番号	審査項目	指摘内容	指摘日	事業者回答	回答日	状況	指摘手段	備考
90	電源確保 / 火災防護	電源等のユーティリティ及び外部火災防護に係る配置上の取り合い等、東京電力と日本原子力研究開発機構(以下「JAEA」という。)の取り合い部分となる事項について、どのような取り合い点があるか、また、その取り合い仕様条件及び役割分担等を整理し丁寧に説明すること。	2020/9/30	[2.6電源の確保] 補足説明資料2.6-4頁にて、第2棟の電源取合を記載した。 [2.13緊急時対策] 補足説明資料2.13-11頁に、以下のような取合仕様とする旨を記載した。 M/C7 内光ケーブル成端端子水:M/C7南側の東電の浄水場内取合点より第2棟側についてはJAEAの所掌設備となる。	2023/7/26			特に記載なし
追-33	緊急時対策	外部電源が喪失した際の予備電源について、種類、性能、設置場所、接続する系統等について説明すること。		補足説明資料2.6-3頁にて、非常用電源設備の種類、性能、設置場所及び接続される系統を記載した。	2023/7/26			
90	緊急時対策	非常用電源設備から給電される各種設備が電源喪失した場合でも、第2棟で求められる安全機能(遮蔽、閉じ込め、臨界防止)が維持される旨を説明すること。	2023/6/19	補足説明資料2.6.2-1～4頁にて、非常用電源設備から給電される各種設備が電源喪失した場合でも、第2棟で求められる安全機能(遮蔽、閉じ込め、臨界防止)が維持されることを記載した。	2023/7/26

## 2.6 電源の確保

## 第2棟の耐震評価について

図 2.6.3-1 評価図

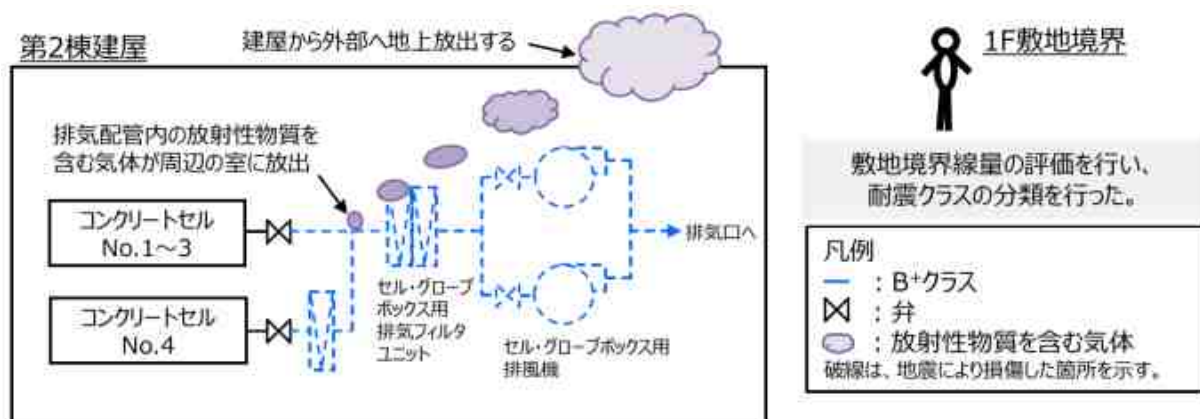
180	耐震設計	セル・グローブボックス用換気空調設備の線量評価の条件として、排気配管内の放射性物質の放出のみを考慮していることは換気空調設備がセル・グローブボックスと接続していることから適切でなく、セル・グローブボックス内からの放射性物質の放出を考慮すること。	2022/8/24	補足説明資料2.14.2.1-21頁に、コンクリートセルから気相に移行し放射性物質が放出される旨を記載した。	2022/11/25			
182	耐震設計	暫定的な耐震クラスに係る安全機能を失った際の公衆被ばく影響評価に関して、臨界量以上の燃料デブリを扱う設備については臨界防止機能が喪失した場合の影響も考慮すること。	2022/11/25	補足説明資料2.14.2.1-20頁に以下の内容を記す。 --- 臨界量以上の燃料デブリ等を扱う試料ピットについて、臨界に達した場合を想定し、公衆の被ばく影響を評価した結果、 $1.9 \times 10^2$ mSvとなる。	2023/7/4			
183	耐震設計	建屋の耐震をSクラスとしているため、その遮へい効果に期待して設備はB+として評価しているが、冒頭でこの考え方のロジックの説明を記載すること。	2022/11/25	補足説明資料2.14.2.1-1頁以降に、以下の内容を記す。 --- 建屋のSs900による耐震性評価の結果、建屋耐震壁及びコンクリートセル壁のせん断ひずみが許容限界( $2.0 \times 10^{-3}$ )を超えないことを確認した。 さらにJEAC4601を参考すると、「せん断ひずみの許容限界を満足している場合は、遮へい機能は保持されている」との記載があるため、遮蔽機能は維持されるものとして公衆被ばく影響を評価している。	2023/7/4			
184	耐震設計	消火設備等は放射性物質を内包する設備ではないが、地震により他設備の安全機能に影響を与える場合(例えば消火できずにセルの排気フィルタが消失等)は、安全機能の重要度に応じて当該設備と同じ耐震性を確保すること。	2022/11/25	補足説明資料2.14.2.1-108頁にて、地震時に消火機能を喪失しても、コンクリートセル、鉄セル及びグローブボックスの耐震クラス分類に影響を与えるような公衆被ばく線量の増加はないため、消火設備は耐震クラスCと分類する旨を記載した。	2023/7/4

- ・ コンクリートセル No.4 内の試料調製時に発生する燃料デブリの粉体の発生量を安全側に見積もり、粉体中の放射性物質がセル内の気相に移行<sup>1</sup>し、コンクリートセルの排気配管内の放射性物質を含む気体が直接周辺の室に放出され、さらに建屋から外部へ地上放出され、敷地境界に達したと想定する。
- ・ 建屋の除染係数  $10^{-2}$  を考慮する。

図 2.14.2.1-4 建屋解析モデル概念図

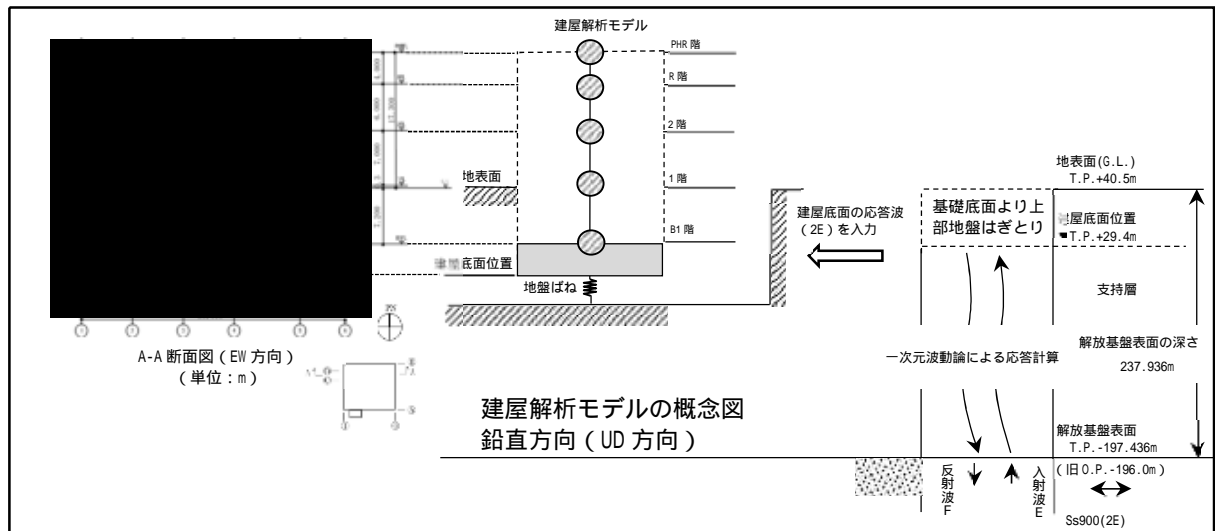
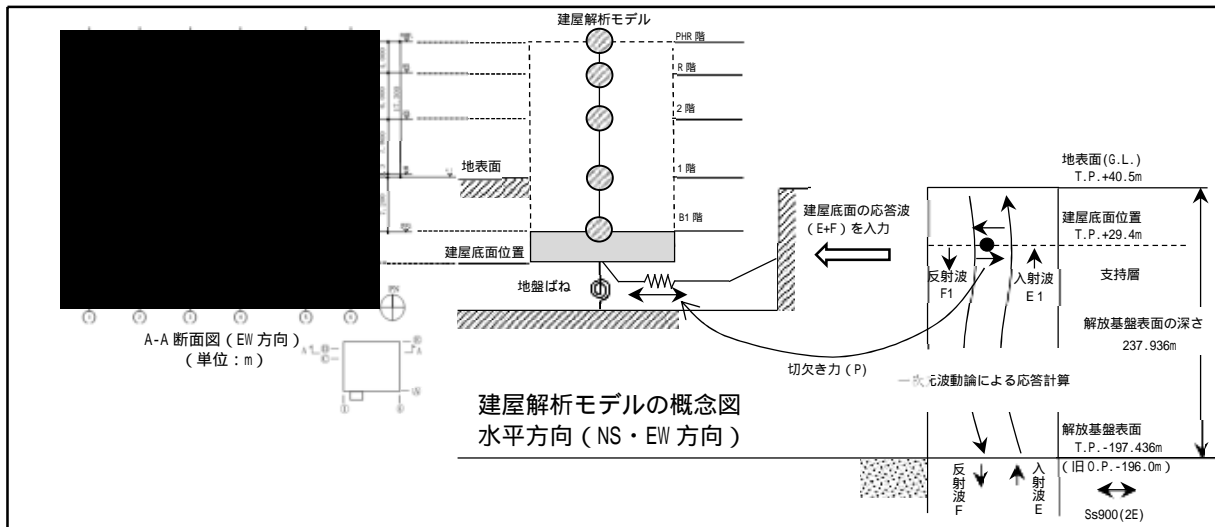
耐震設計	「2.2.2解析モデルの概要(2)建屋解析モデル(質点系モデル)概要」について、以下の通り、記載の適正化を行うこと。 建屋の耐震壁のスケルトンカーブ等については「原子力発電所耐震設計技術指針JEAC4601-1987」に基づくとともに、基礎浮き上がりの非線形性については、実用炉の審査実績がある誘発上下動モデルを「原子力発電所耐震設計技術規程JEAC4601-2008」を参考にして作成し、地震応答解析を実施する。	2023/4/11	補足説明資料2.14.2.1-5頁にて、左記の通り、記載の見直しを行いました。	2023/7/4			
耐震設計	耐震クラスが異なるコンクリートセル(Sクラス)及び鉄セル(B+クラス)について、鉄セルをコンクリートセルに接続して使用するため、Ss900地震時に鉄セルが破損してコンクリートセルに波及的影響を及ぼさないことを説明すること。	2023/4/11	補足説明資料2.14.2.1-98～104頁にて、上位クラス設備に対する波及的影響を記載しました。	2023/7/4			
耐震設計	鉄セルの解析モデル化に関して、モデル化の基となる鉄セルの構造図等を示すこと。また、固有値解析モデルと応力評価モデルで異なるモデルを使用している場合はその旨を示すとともに、固有値解析モデルでの拘束条件についても説明を追加すること。	2023/6/8	2023/7/4の面談にて説明予定。	2023/7/4			
耐震設計	鉄セルの遮へい体を支持しているコンクリートセル側の据え付け部の影響評価についても別途まとめ資料等で示して説明すること。また、コンクリートセル及び鉄セル間の物品等の搬出入部の耐震評価の必要性についても検討すること。	2023/6/8	次回面談にて説明予定。	2023/7/4

建屋の耐震壁のスケルトンカーブ等については「原子力発電所耐震設計技術指針 JEAG4601-1987」に基づくとともに, 基礎浮き上がりの非線形性については, 実用炉の審査実績がある誘発上下動モデルを「原子力発電所耐震設計技術規程 JEAC4601-2008」を参考にして作成し, 地震応答解析を実施する。

図 2.14.2.1-5 スケルトンカーブ (  $\sigma$  -  $\gamma$  関係 )

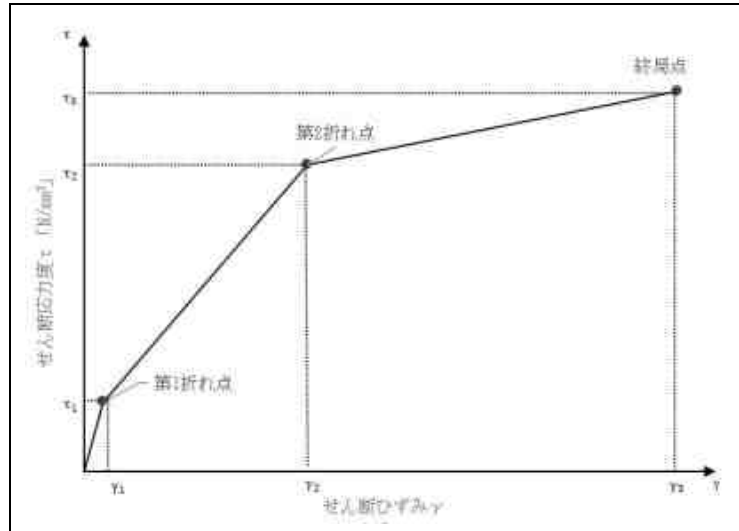
耐震設計	Ss900の評価結果等の「概ね弾性状態(スケルトンカーブの第2折れ点以下)」と記載している点について、どのような状態(例:鉄筋降伏には至らない状態等)を意味しているのか具体的に記載すること。	2023/2/13	補足説明資料2.14.2.1-6,7頁にて、スケルトンカーブの第2折れ点以下がどのような状態か具体的に記載した。	2023/7/4			
耐震設計	3.0Ciの耐震評価結果(検定比等)について、検定比が1.0を超過している部材の損傷程度を説明するとともに、各部材の機能維持に必要な強度との関係性や耐震上重要なセルやビットの機能への影響等について説明すること。	2023/2/13	補足説明資料2.14.2.1-9,10頁にて、検定比が1.0を超過している部材の損傷程度を記載した。また、2.14.2.1-16頁にて、ビットの機能への影響がないことを記載した。	2023/7/4			
耐震設計	耐震クラスについて、Ss900の解析・評価した結果等から実質上安全機能が喪失しないことからB+クラスにしたというならば、その考え方やロジック構築の経緯、昨年11月16日の原子力規制委員会で示した耐震クラスの設定の考え方のフローとの関係を整理して説明すること。	2023/2/13	補足説明資料2.14.2.1-1～77頁にて、試料ビット、コンクリートセルはSクラスと分類することを記載した。	2023/7/4			
耐震設計	暫定Sクラスとなるコンクリートセルや燃料ビット(以下「セル等」という。)の静的解析3.0Ciによる確認結果に関して、セル等及びその他部材の設置位置や役割(機能)を明確にした上で、検定比が1.0を上回る部材によるセル等への影響の有無について、断面図等を用いて各部材の設置位置及び役割の関係を踏まえて具体的に説明すること。その上で、当該部材が間接支持等でありセル等には波及的影響を及ぼさないのであればその根拠を説明すること。	2023/2/24	補足説明資料2.14.2.1-9,9～13頁にて、セル等及びその他部材の設置位置や役割(機能)を明確にした上で、検定比が1.0を上回る部材によるセル等への影響がないことを記載した。	2023/7/4

- ・ 第 1 折れ点  
一般的に第 1 折れ点付近でコンクリートにひび割れが生じるとされている点
- ・ 第 2 折れ点  
一般的に第 2 折れ点付近で鉄筋が降伏するとされている点
- ・ 終局点  
終局せん断ひずみとされている点 (  $\gamma = 4.0 \times 10^{-3}$  )
